平成30年4月6日

国立研究開発法人日本原子力研究開発機構
大洗研究所
所長 塩月 正

「大洗研究所原子力事業者防災業務計画」の読み替えについて（連絡）

「大洗研究所原子力事業者防災業務計画」読み替え表

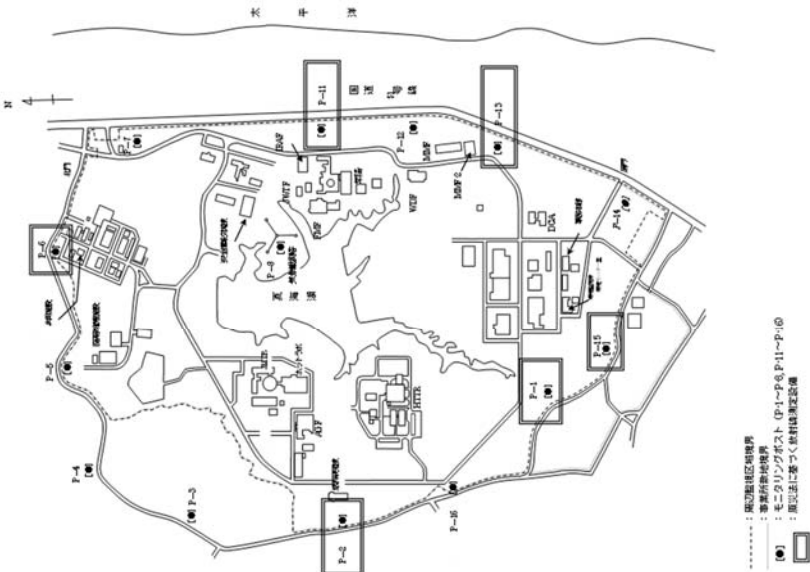
読み替え前（平成30年1月22日以降適用）	読み替え後（平成30年4月1日以降適用）	理 由
<pre>graph TD President[理事長] Director[安全・核セキュリティ統括部長] Manager[原子力防災管理者 (大洗研究開発センター)] Institutional[機構対策本部要員] Onsite[現地対策本部要員] Stakeholders[原子力規制委員会 茨城県 大洗町 鉾田市 その他関係機関 関係周辺市町村等 原子力防災専門官等] President -- 報告 --> Director Director -- 招集 --> Institutional Director -- 報告 --> Manager Manager -- 招集 --> Onsite Manager -- 連絡 --> Stakeholders</pre> 別図－2(1) 原子力防災体制発令時の機構内伝達経路	<pre>graph TD President[理事長] Director[安全・核セキュリティ統括部長] Manager[原子力防災管理者 (大洗研究所)] Institutional[機構対策本部要員] Onsite[現地対策本部要員] Stakeholders[原子力規制委員会 茨城県 大洗町 鉾田市 その他関係機関 関係周辺市町村等 原子力防災専門官等] President -- 報告 --> Director Director -- 招集 --> Institutional Director -- 報告 --> Manager Manager -- 招集 --> Onsite Manager -- 連絡 --> Stakeholders</pre> 別図－2(1) 原子力防災体制発令時の機構内伝達経路	組織名称変更

別図－3 大洗研究所センター敷地周辺の放射線測定設備

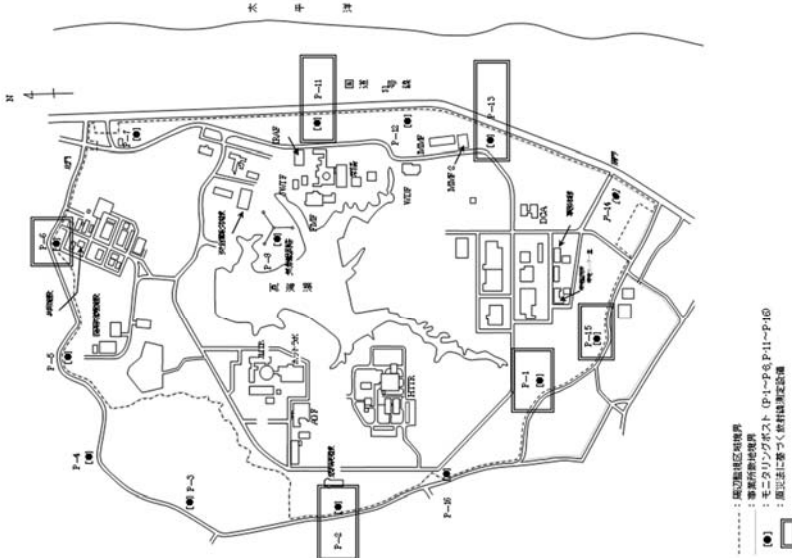
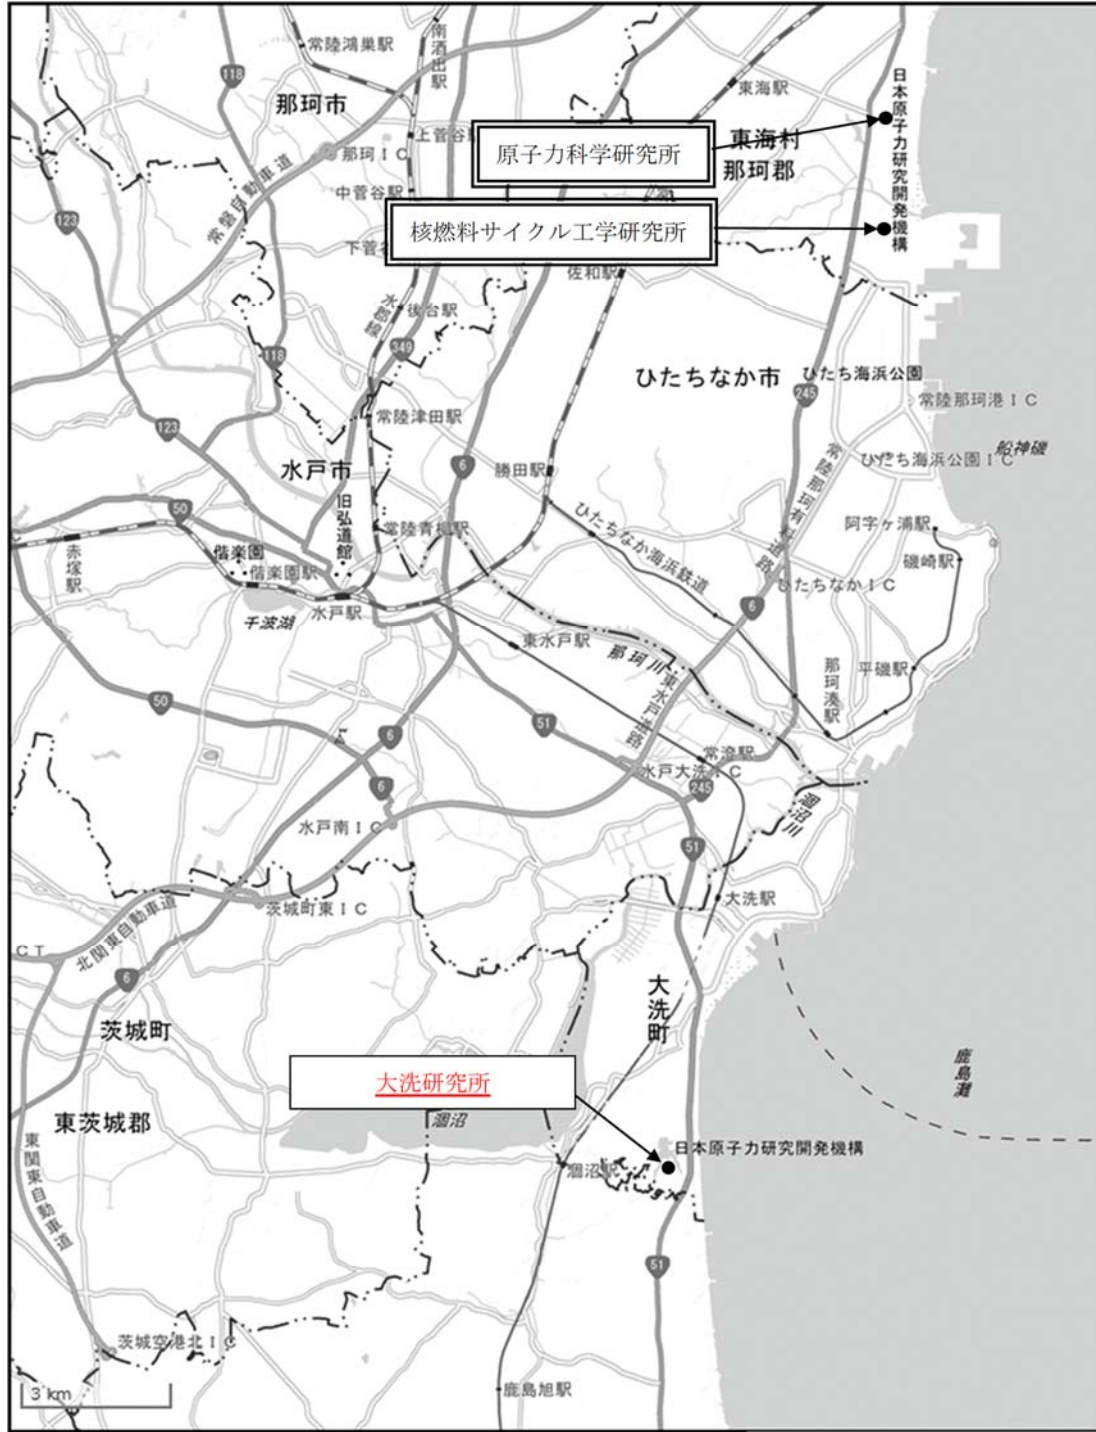
読み替え前（平成30年1月22日以降適用）		読み替え後（平成30年4月1日以降適用）	理 由
別図－4～別図－5 略		別図－4～別図－5 変更なし	組織名称変更
